Information de service technique

61-34285-20
03-34285-01/-02/-03/-04/-05/-06/-07
61-37770-00
03-37770-01/-02/-03/-04/-05
MERCEDES-BENZ

OM 457/OM 460

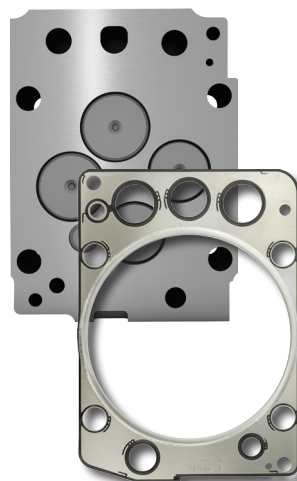
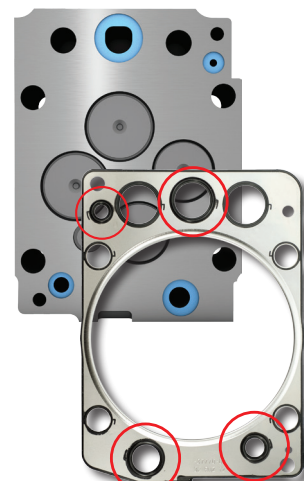
Dans la gamme de moteurs OM 457 et OM 460, à partir du numéro de moteur 085588, des culasses modifiées sont utilisées. Tandis que l'ancienne culasse est plane au niveau de la surface d'étanchéité, sur le modèle modifié, une rainure a été fraisée autour des orifices d'eau ou d'huile sous pression. Le joint de culasse a été adapté et le potentiel d'étanchéification a été accru.

Les principaux critères de distinction du joint de culasse sont les lèvres d'étanchéité surélevées de 3 mm des orifices d'eau ou d'huile sous pression (1).

61-34285-20_Lèvre d'étanchéité plane

61-37770-00_Lèvre d'étanchéité surélevée de 3 mm

La distinction des culasses ou du joint de culasse est effectuée par le numéro de moteur. Ensemble (culasse et joint), ces pièces sont cependant également compatibles avec les anciens moteurs jusqu'au mot. n° 085588. C'est pourquoi, lors de la réparation, il convient impérativement de faire attention aux culasses installées. Veuillez veiller à ce que le joint de culasse ou le kit de réparation correspondent toujours à la culasse. Les erreurs entraînent un dégât au niveau du moteur.

Lors d'une réparation, veuillez toujours à la planéité des surfaces d'étanchéité ; les creusements ou les déplacements de pièces doivent être impérativement supprimés.
